糾 正 案 文 (公 布 版)

壹、被糾正機關：台灣電力股份有限公司。

貳、案由：台電公司分階段辦理路北超高壓變電所「345kV氣體絕緣開關設備(GIS)及氣體絕緣輸電線路(GIL)購置暨安裝」容量提升案，工程期間，有電匯流排與停電工區之介面，當列入管制，避免人為誤操作，惟該公司運維單位於該所隔離開關3541形成管制點期間，未依規定標示、上鎖並關閉其操作電源，加上綜合研究所受託完工峻驗，在無人陪同下，領班逕自操作新設備，轉動解鎖鑰匙，未料，於鎖管制點一併解情況下，本欲操作隔離開關3542，卻誤操作隔離開關3541(管制點)，致生三相接地故障，而被迫實施六輪緊急分區輪流停電，影響約415萬戶；以及110年5月17日中午興達單一機組故障，雖於同日傍晚復電，然當晚仍因抽蓄電力用盡、太陽能發電歸零等因素，實施低頻卸載及一輪緊急分區限電，影響約100萬戶，違反單一機組故障不引起系統低頻電驛卸載(限電)原則等情，確有違失，爰依法提案糾正。

圖3 3542隔離開關接觸電阻量測路徑圖

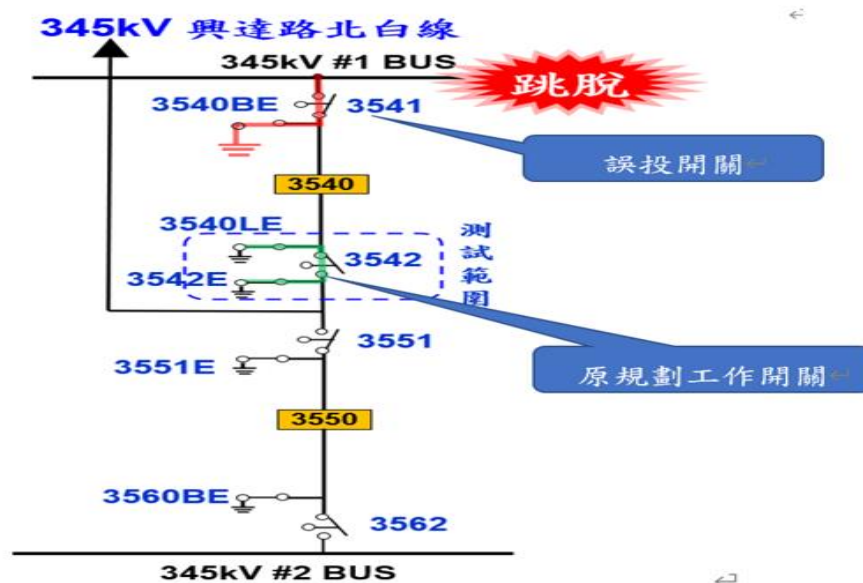
(三)其中，第4階段，中興電工於完成GIS設備安裝後，於110年5月9日完成低頻耐壓試驗，並提送測試報告書予輸工處南區施工處(下稱南施處)，由南施處委託台電公司綜合研究所(下稱綜研所)進行完工峻驗，同年5月13日上午由南施處與綜研所黃明朝、林○○及中興電工吳○○進行工區內(ES⁴ 3542E-BG絕緣電阻量測與CB 3540、CB 3550功因及動作特性量測)；當日下午，黃明朝為量測隔離開關(DS⁵)3542接觸電阻，在未取得路北E/S監控中心同意下，將汰舊換新後之3540現場控制箱(下稱LCC⁶)聯鎖裝置解鎖⁷，且於14時36分誤操作位於DS 3542上方處之管制設備DS 3541，而造成345kV 1號匯流排接地事故，3542隔離開關接觸電阻量測路徑圖如圖3⁸。

圖4 路北E/S 新、舊3540現場控制箱面板對照(110.4.6安裝完成)

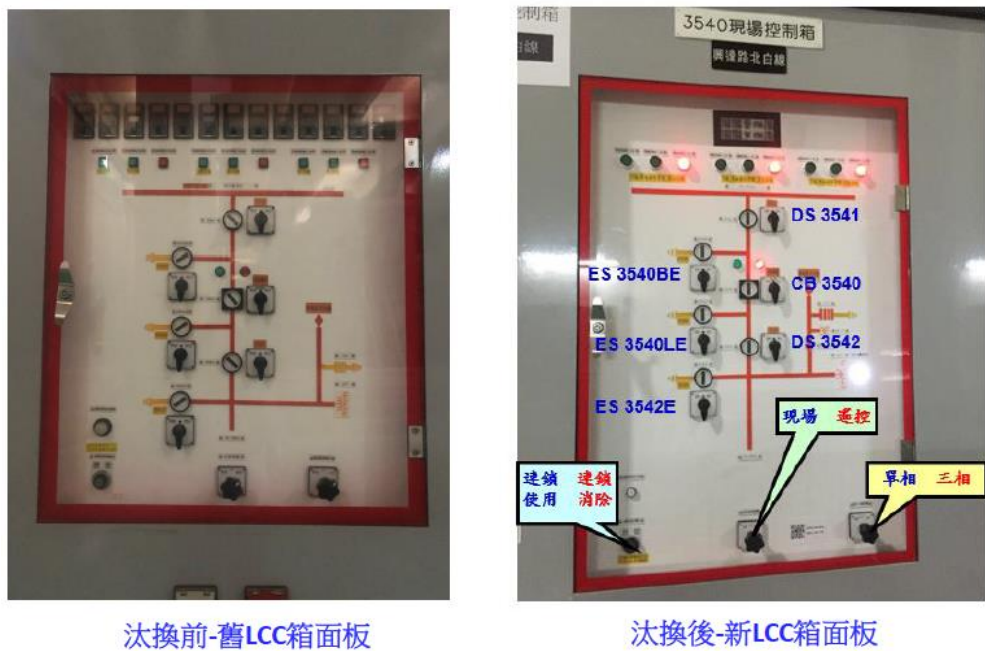
(四)惟查台電公司為防止誤投斷路器及隔離開關而造成事故，訂有「設備閉鎖及復原管制作業程序」、供電單位變電設備運轉手冊。配合路北E/S #1 BUS容量提升前期工程所需，南施處於109年7月1日將DS 3541、ES 3540BE交由高屏供電區營業處(下稱高屏供)接管在案，故高屏供於110年1月18日第4階段工程開工後，針對有電與無電之介面應負標示、上鎖、掛牌及巡視檢查確認等管制責任。本案第4階段GIS及GIL容量提升工程，#1號匯流排於110年3月26日~同年4月6日期間停電，中興電工拆換CB3560及相關DS、ES，並將DS 3541及ES 3540BE控制線改接至新3540 LCC箱，再將新3540 LCC箱轉向，同年4月6日新3540 LCC箱安裝完成，新舊3540現場控制盤照片如圖4，高屏供石○○班長測試DS 3541及3540BE互鎖迴路，並於當日16時許復電。本案DS 3541位於1號匯流排與工區間，為重要管制點，依規定必須閉鎖，且由現場管制負責人(路北E/S石○○)懸掛「閉鎖設備管制卡」，然513事故當天，DS 3541未懸掛閉鎖設備管制卡，操作電源亦未閉鎖，操作氣閥未關閉，綜研所人員欲操作DS3542時，誤投入在其上方之3541，引發匯流排三相接地故障，經濟部「513及517停電事故檢討報告」列舉4個防呆機制失靈(DS 3541操作氣閥應關閉卻未關閉、操作電源應OPEN卻CLOSE、現場控制面板未貼警示膠帶、一人單獨操作)，其中3個屬於高屏供，違反設備閉鎖及復原管制作業程序、變電設備運轉手冊之規定。

圖5 新、舊3540 LCC箱對照

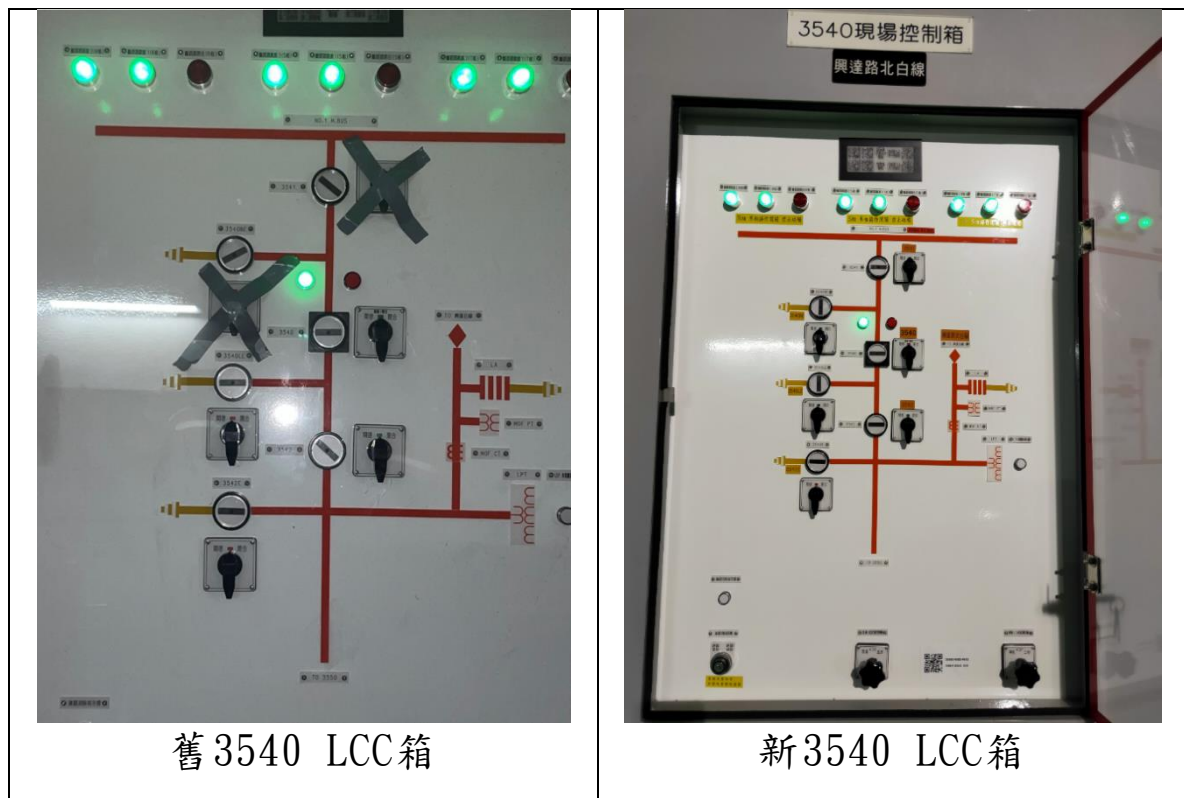
該表將「控制箱內部檢查」、「控制盤面檢查」及「施工場地巡視」等欄納入斷路器 3540 細部巡視項目，雖每周進行細密巡視，然均打勾代表正常無異狀，相較舊 LCC 箱尚採上鎖、貼膠帶管制作為(如圖 5)，110 年 4 月 6 日新 3540 控制箱轉向，路北維護課完成 DS 3541、ES 3540BE 連鎖測試後復電，由於#1 BUS 送電中，且仍屬工程期間，依規定 3541 應掛卡禁止操作、閉鎖操作電源、新 3540 LCC 箱操作面板上鎖，互鎖/解連鎖鑰匙主動收回控管，惟實際情形是全未到位，細密巡視表全未記載(表 1)，顯示其細密巡視流於形式，聊備一格。

圖6 原規劃測試工作開關與誤投開關及汰換後新LCC箱面板

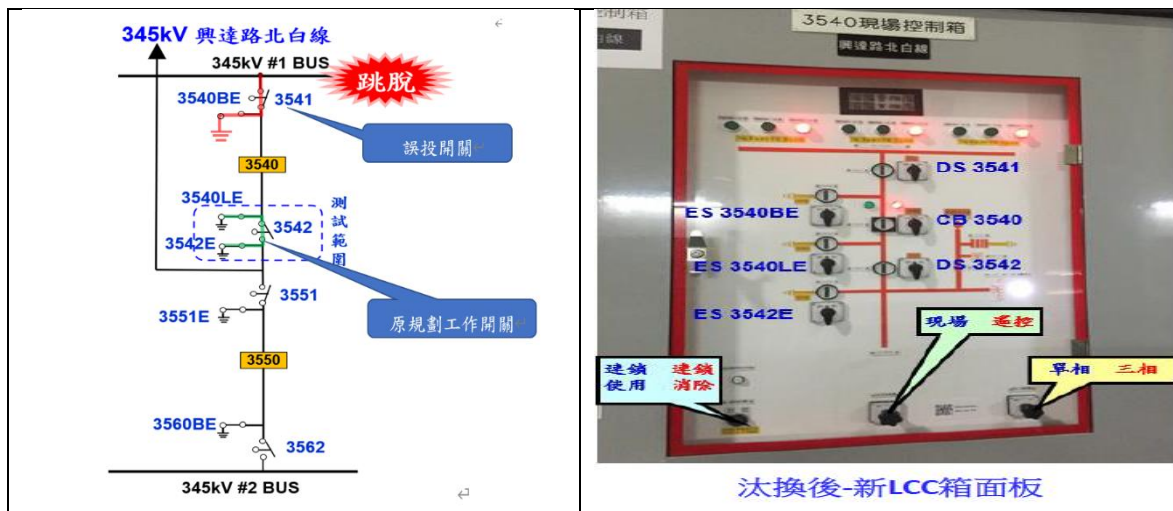
(二)次查有關3540現場控制箱(興達路北白線)盤面，如圖6。依台電公司111年12月29日函，包含3540斷路器、3541隔離開關、3542隔離開關、3540BE接地開關、3540LE接地開關、3542E接地開關，依據原廠設計，會針對上述除3540斷路器開關以外，規劃電氣互鎖機制。連鎖對象：為3540 LCC盤所有開關設備(3541, 3540BE, 3540LE, 3542, 3542E)。若現場同仁須解除電氣互鎖時，將依據「設備閉鎖及復原管制作業程序」使用鑰匙解鎖，該鑰匙作用：3540 LCC盤連鎖使用或連鎖消除功能。其連鎖使用/解除之管制，台電公司於本院111年9月19日履勘路北E/S前說明略以：「3540 LCC箱為本次工程範圍，因DS 3541一端已併入系統匯流排，故須由運維單位(高屏供)納入管制，另DS3542尚屬工區，因相關操作開關均位於3540 LCC箱體內無法單獨上鎖管制，如工程單位(南施處)需執行涉及DS 3541工作則須經運維單位同意方可執行當日工作。」⁴⁰等語。

(三)惟查中興電工於完成興達~路北白線之GIS後，於110年4月26日完成接觸電阻自主量測，及5月9日完成低頻耐壓自主量測並提送測試報告給南施處，在此之前，南施處亦於111年4月22日填報委託單向綜究所申請進行完工試驗。513事故當天早上，黃明朝於共同作業協議書協議五之(三)現場應採取之安全衛生措施：與委託單位確認之事項：「1. 被試物相關之線路或迴路，確認完全隔離。2. 與共同作業人員確認安全措施(如圍籬等)、工作分配及『預知危險』」，以及電力設備完工試驗工作程序安全檢核表第3項：「現場有電部分與停電部分確認，區隔了嗎？」均勻選「是」，表示現場有電與停電部分已確實區隔，然實際情形是3540 LCC盤有電與停電部分完全未標示區隔，LCC箱操作面板之管制點控制開關亦未貼「禁止操作」警示膠帶，僅由檢查人黃明朝勾選已區隔交差了事。另當日下午，原擬進行#3542接觸電阻量測(量測路徑3540LE→3542→3542E)，屬工區內，其完工測試操作權限，台電公司於本院111年9月19日履勘前，本稱工區內如因測試工作所需，必須操作設備，應由中興電工技師執

行操作。嗣履勘當日、同年10月13日函、10月25日應詢資料、12月29日函及該所112年1月12日接受本院詢問，均改稱工區內未送電之設備可自行操作。要言之，如確屬竣工前未送電之新設備，該所基於測試目的，可自行操作，不需知會運維單位(路北維護課、仁武E/S控制室)，惟本案3540 LCC盤連鎖對象非僅原測試範圍(3540LE、3542、3542E)，工區外之3541, 3540BE亦在其內。量測3542接觸電阻固須解鎖，然一旦解鎖，連同3541、3540BE(區隔送電匯流排與工區之重要介面)也一併解鎖，在此情況下，其有電與停電部分之區隔，尤其重要。況，高屏供已於109年7月1日接管1號匯流排及3541，110年4月6日新LCC箱安裝完成並測試後復電，應控管該3540盤之連鎖鑰匙，台電公司111年12月29日函稱「3542為輸工處南施處工區，綜研所黃明朝當日試驗範圍為3542工區內未送電之設備，汰換後新LCC箱之鑰匙掛置於LCC箱面板上，因3540 LCC箱尚未完全竣工，故工程單位解連鑰匙亦未移交運維單位」云云，尚非可採。再者，綜研所基於3542完工試驗目的，逕行解鎖，雖有其必要性，然依據「供電單位變電設備運轉手冊」，GIS互鎖解除開關之鑰匙使用前必須經過維護課長以上主管同意始得解除互鎖，黃員未經運維單位主管課長同意逕行解鎖，違反供電單位變電設備運轉手冊規定，輕忽解除3541連鎖之嚴重性，加上誤按3541，引發三相接地故障，造成影響400餘萬戶分區輪流停電，確有違失。
